COMISIÓN DE REGULACIÓN DE COMUNICACIONES (CRC)

Ref.: COMENTARIOS AL “DOCUMENTO DE ALTERNATIVAS DE SOLUCIÓN ACTUALIZACIÓN DEL REGLAMENTO TÉCNICO PARA REDES INTERNAS DE TELECOMUNICACIONES (RITEL)”

Figura 1. Diagrama para definir curvaturas.

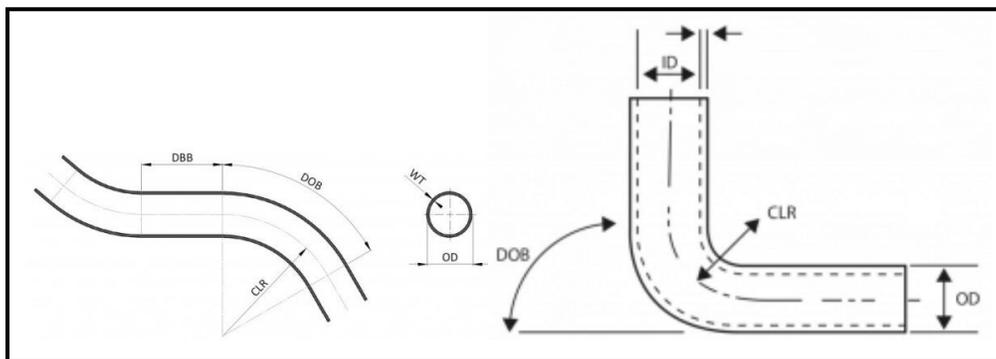
La propuesta de la CRC es contabilizar las curvas con ángulos entre 60 y 90 grados como parte del conteo de RITEL, mientras que los inferiores a 60 grados no se contabilizarían. En este sentido, proponemos dejar claro que estos giros pueden realizarse de dos maneras: mediante accesorios de curvatura o mediante el doblaje de la tubería. Es importante especificar que ambos métodos son permitidos. Si un inspector encuentra curvas realizadas mediante doblaje, podría considerar esto una no conformidad, ya que los accesorios para el giro no contarían con certificación RETIE. Además, estos accesorios de ángulos específicos no serían comerciales y su adquisición sería difícil. Por lo tanto, un constructor que necesite un giro de 58 grados podría enfrentar problemas al no existir el accesorio certificado RETIE, y si el inspector no tiene claro que es posible girar mediante doblaje, esto podría generar no conformidades. Si se pretende implementar el concepto para medir el ángulo de curvatura, proponemos agregar las siguientes definiciones existentes y diagramas a la normativa:

Se propone entonces que, más que definir cómo medir el ángulo, se use el término ya establecido como DOB (Degree of Bend) para definir los ángulos mínimos contabilizados como curvas. El texto aclararía que no puede haber más de dos giros, ya sea con accesorio o con doblez, en los que el DOB sea superior a 60 grados entre puntos de halado.

Figura 2. Dobles más comunes.

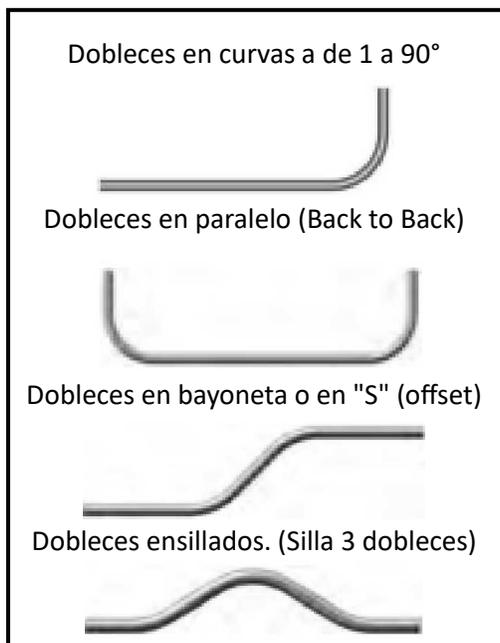
Los 4 dobleces más comunes en instalaciones de tubería eléctrica y de comunicaciones son los siguientes:

En las obras, el uso de offsets es muy común cuando se debe esquivar algún elemento o hacer un cambio de nivel. Es importante aclarar en la norma que, mientras los dos ángulos de los offsets no sean superiores a 60 grados, estos son permitidos. Hay inspectores que ven este tipo de figuras y las cuentan como doble curva, lo cual es incorrecto.

Por otro lado, cuando en las losas se encuentran tuberías de comunicaciones junto a otras más rígidas como gas y agua, es común que se realicen dobleces ensillados. Es importante aclarar que el DOB (Degree of Bend) de estos dobleces es difícil de medir y que, aunque no aparecen en planimetría, son comunes en obra. No aclarar que son permitidos podría llevar a que los inspectores los consideren como dos giros de 90 grados, o en su defecto como triple giro lo cual no es correcto. Es necesario especificar que estos dobleces no son contabilizados como curvas.

Gráfico 1. Apartamentos en proceso de construcción según rango de área.

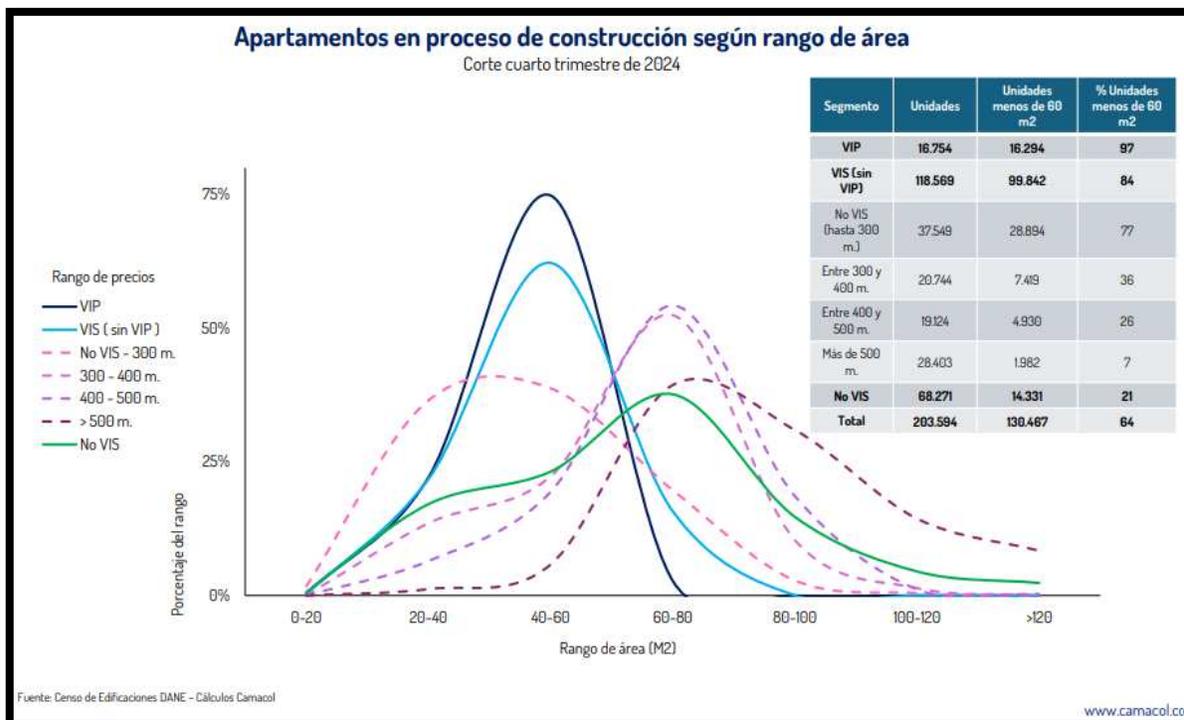
Para sustentar lo anterior, se realizó un análisis a partir de microdatos del Censo de Edificaciones del DANE, el cual se acompaña de diferentes gráficos. En uno de ellos se observa que si bien existe una relación entre el precio y el área de la vivienda, esta no es uniforme. Por ejemplo, la mayoría de las viviendas VIP tienen un área promedio entre 40 y 60 m², mientras que las viviendas con precios entre 400 y 500 millones de pesos tienen áreas promedio entre 60 y 80 m². Sin embargo, esto no impide que existan viviendas No VIS con áreas menores a 40 m², representando aproximadamente el 15% del total en esa categoría.

Gráfico 2. Área de apartamentos en proceso de construcción según rango de precios.

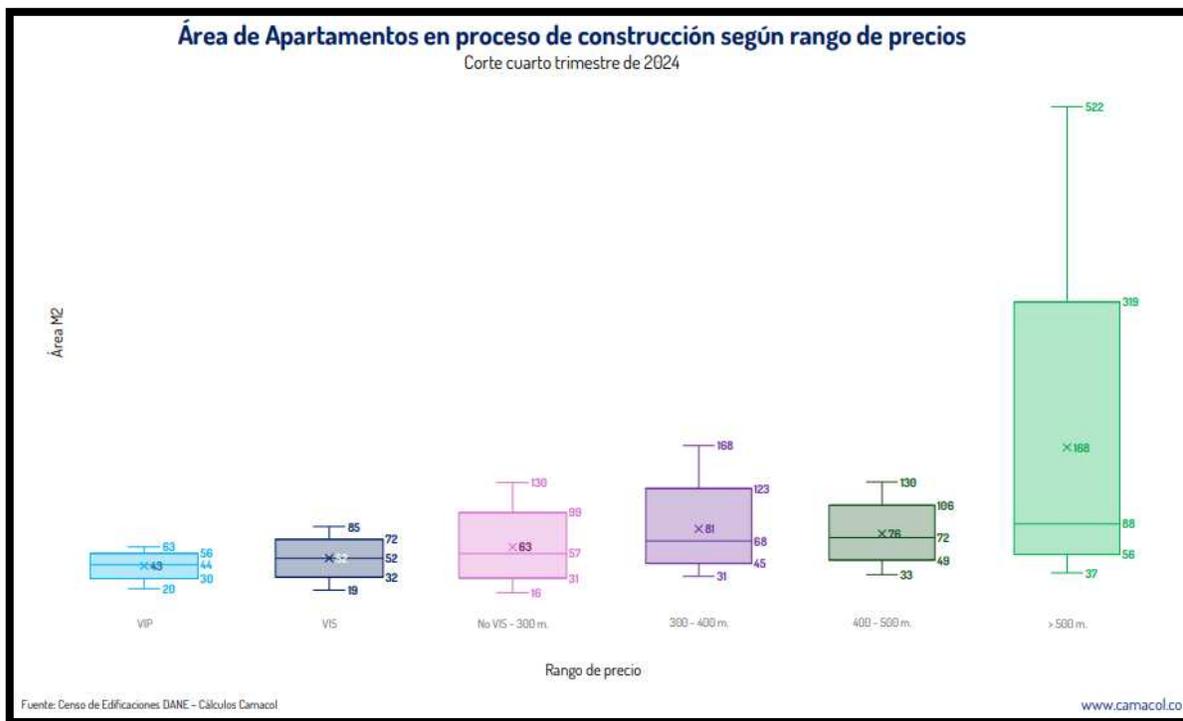
Otro gráfico complementario presenta los percentiles 25 y 75, junto con la media, para diferentes rangos de precios. Se evidencia, por ejemplo, que el 25% de las viviendas No VIS con valor de hasta 300 millones de pesos tienen un área inferior a 31 m², y ese mismo percentil, en viviendas entre 300 y 400 millones, presenta áreas de hasta 45 m². Esto confirma que, aunque hay una relación general entre mayor precio y mayor área, no se trata de una regla universal.

Gráfico 3. Relación precio y área de apartamentos en proceso de construcción por municipios.

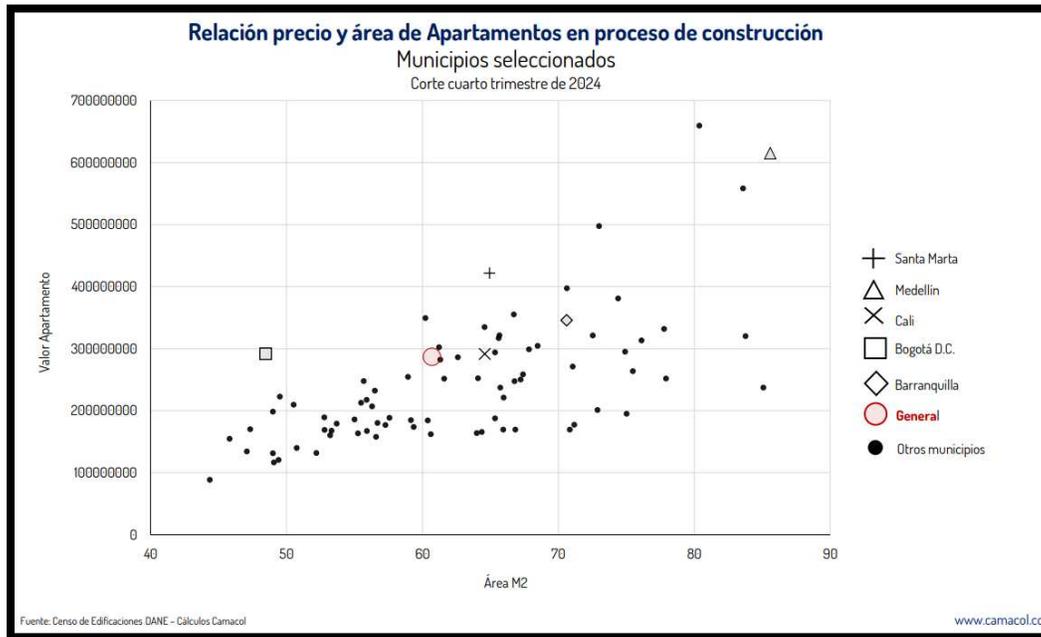
Adicionalmente, un análisis a nivel municipal evidencia que viviendas con áreas similares presentan una gran dispersión en sus precios. A modo de ejemplo, para un área promedio de 65 m², el precio de la vivienda puede variar ampliamente entre municipios, lo que indica que no existe una correlación clara y constante entre precio y área, ni siquiera dentro del mismo departamento o ciudades capitales.

Gráfico 4. Apartamentos en proceso de construcción según No. de habitaciones.

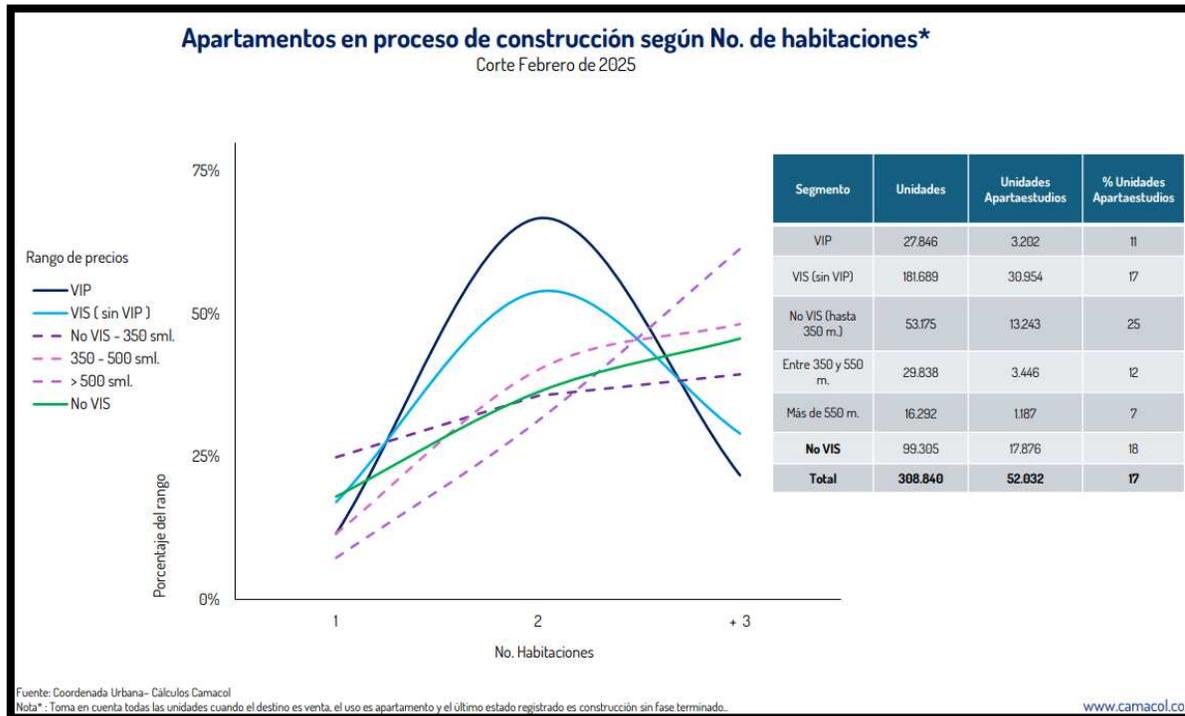
Otro enfoque del análisis fue el número de habitaciones. Se identificó que el 25% de las viviendas No VIS de hasta 350 SMLV corresponden a unidades de una sola habitación (como apartaestudios), y que en todos los rangos de precios existe una amplia diversidad en las configuraciones habitacionales. Esto refuerza la idea de que variables como el número de habitaciones pueden ser más representativas para la toma de decisiones técnicas que el precio mismo de la vivienda.

Gráfico 5. Apartamentos en proceso de construcción según No. de pisos y apartamentos por piso.

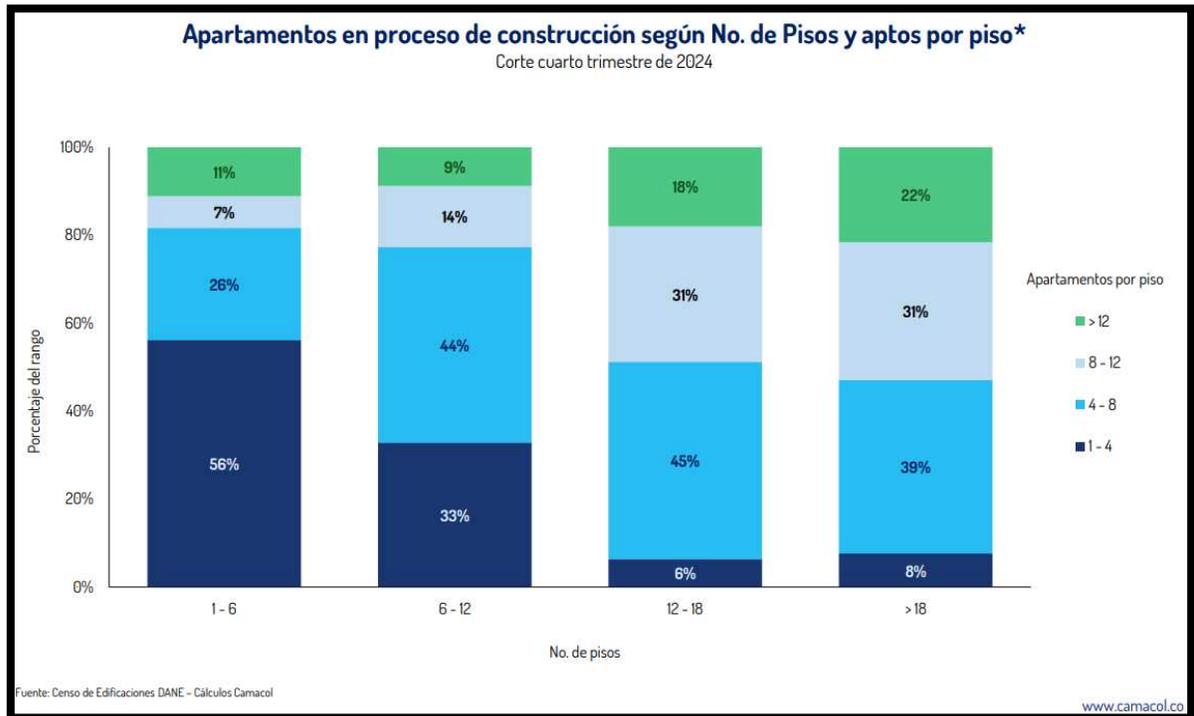
También se evidenció una tendencia creciente en la altura de los edificios, con un aumento progresivo en el número promedio de pisos por proyecto. Este crecimiento en altura tiene implicaciones estructurales que, a su vez, inciden en la distribución de apartamentos por piso. El análisis muestra que, tanto en los segmentos VIS como No VIS, más del 25% de los proyectos cuentan con más de 10 o 11 apartamentos por piso, superando ampliamente el rango de 1 a 4 apartamentos por nivel, que tiende a ser más la excepción que la regla.

Figura 3. Canalización interna usuario.

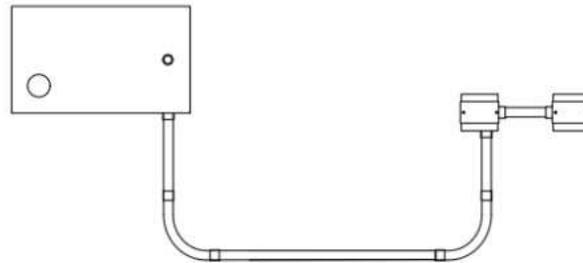
En las redes internas, es común utilizar tubería de $\frac{3}{4}$ " para alimentar dos tomas de usuario desde la PAU por un único tubo. Normalmente, se llega a la primera caja ya sea por el piso o por cielos falsos, y desde allí se alimenta la segunda caja, que está cerca o en el mismo muro, con un pequeño tramo de tubería recta. Sin embargo, cuando la norma permite usar esta toma de usuario como caja de paso, esta primera toma se estaría utilizando en reemplazo de una curva.

Figura 4. Canalización interna usuario.

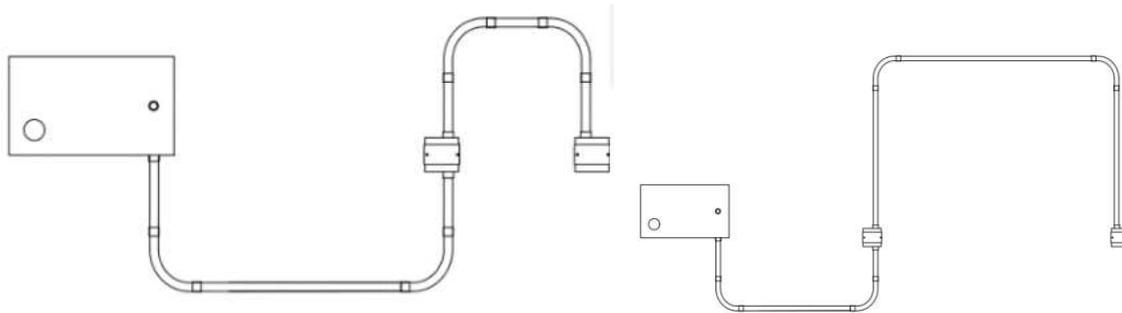
Para cumplir estrictamente con el RITEL, sería necesario llegar de la PAU a la primera caja por el piso, luego salir verticalmente hacia arriba, hacer dos curvas para luego bajar, cuando la toma se encuentra en el mismo muro. Si estuviera en un muro diferente, la única manera de cumplir sería llevando la tubería desde la primera caja a la segunda por la losa superior, lo que genera sobrecostos y dificultades constructivas.

Se recomienda analizar que en las redes internas se permita usar la primera caja de paso en reemplazo de curvas. Actualmente, esto es lo que comúnmente se hace y muchos inspectores lo aceptan, aunque algunos lo consideran una no conformidad.
